Keuringsverslag van een elektrische laagspanning- en zeer lage spanningsinstallatie

NIET CONFORM

Straatnaam Kleemputtenstraat
Huisnummer 94
Busnummer
Postcode 1770
Gemeente LIEDEKERKE
Land België

Controlebezoek van een oude huishoudelijke elektrische installatie van een wooneenheid bij verkoop op vraag van de verkoper volgens (KB 08/09/2019) - AREI Boek 1- 8.4.2. en 8.2.1. en 4.2.4.3.

Afbeelding schakel- en verdeelbord:

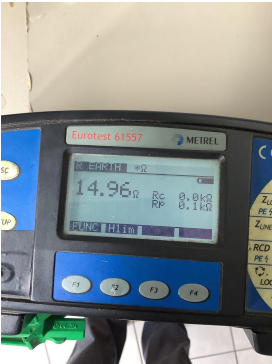
- I1.01 Eëndraadschema van de installatie is niet aanwezig. (Boek 1 Afdeling 2.12 - 2.13 en 3.1.2 en 9.1.2)
- I1.03 Situatieschema van de installatie is niet aanwezig. (Boek 1 Afdeling 2.12 - 2.13 en 3.1.2 en 9.1.2)

- I2.03 De continuïteit van equipotentiaalverbindingen en/of beschermingsgeleiders zijn niet gewaarborgd. (Boek 1 Onderafdeling 5.3.5.3.G. en 5.4.3.5)
- I3.07 Een demonteerbaar aansluitstuk (aardingsonderbreker) dient aangebracht te worden in de aardgeleider teneinde de meting van de aardweerstand mogelijk te maken. (Boek 1 Onderafdeling 5.4.3.5.)

- I5.01 De aanduiding van de stroomkringen en/of apparatuur, aansluitklemmen, enz dient aangebracht of vervuld te worden. (Boek 1 Onderafdeling 3.1.3.1. en 3.1.3.3.A. en 5.1.6.1)

- I5.06 De deur en/of afschermplaat van het schakelbord dient (terug)geplaatst te worden. Aanraking van onder spanning staande delen mogelijk. (Boek 1 Afdeling 5.1.4. en 5.3.5.1.A. en 4.2.2.3.)

- I5.11 Niet gebruikte invoeringen van het verdeelbord zijn niet correct of onvoldoende afgedicht. (Boek 1 Afdeling 5.1.4. en 4.2.2.3.)
- I5.14 De nominale spanning dient duidelijk vermeld te worden op een oordeelkundig gekozen plaats. (Boek 1 Onderafdeling 3.1.3.3.)

- I5.15 Een alpolige scheidingsschakelaar is te voorzien om bord volledig spanningsloos te kunnen zetten. (Boek 1 Onderafdeling 5.3.5.1.B. en nota)
- I6.04 Een differentieelstroombeschermingsinrichting met een gevoeligheid van 30mA is te plaatsen voor installaties van badkamer, wasmachine, vaatwas, droogkast en/of gelijkaardige toestellen. Deze dient ondergeschikt te zijn aan de hoofddifferentieelstroombeschermingsinrichting (Boek 1 Onderafdeling 7.1.4.3. en 4.2.4.3.)

- I6.09 Er is geen bescherming door een differentieelstroombeschermingsinrichting met een gevoeligheid van max. 30mA voorzien voor contactdozen zonder aardpen. (boek 1 afdeling 8.2.1 punt 6)

- I7.01 De smeltzekeringhouders of houders van kleine vermogensschakelaars met pennen met een sectie kleiner dan 10mm² zijn niet voorzien van kalibreerelementen. (Boek 1 Onderafdeling 5.3.5.5.A.)

- I8.13 Het gebruik van kabels van het type VTLmb, LMVVR, COAX, VVT is verboden. (Boek 1 Onderafdeling 5.2.1.2.)
- I9.04 De verbindingen dienen verwezenlijkt te worden in borden, verbindings- of aftakdozen, aan de klemmen van schakelaars, contactdozen of verlichtingsarmaturen. (Boek 1 Onderafdeling 5.2.6.1.)

I9.07 Niet alle contactdozen op LS zijn kinderveilig conform NBN C 61-112-1:2017. (Boek 1 Onderafdeling 1.4.2.3. en 5.3.5.2.)

I9.13 Elektrisch materieel zonder bodem mag niet rechtstreeks op brandbaar materiaal geplaatst worden. (Boek 1 Onderafdeling 5.1.1.2.)
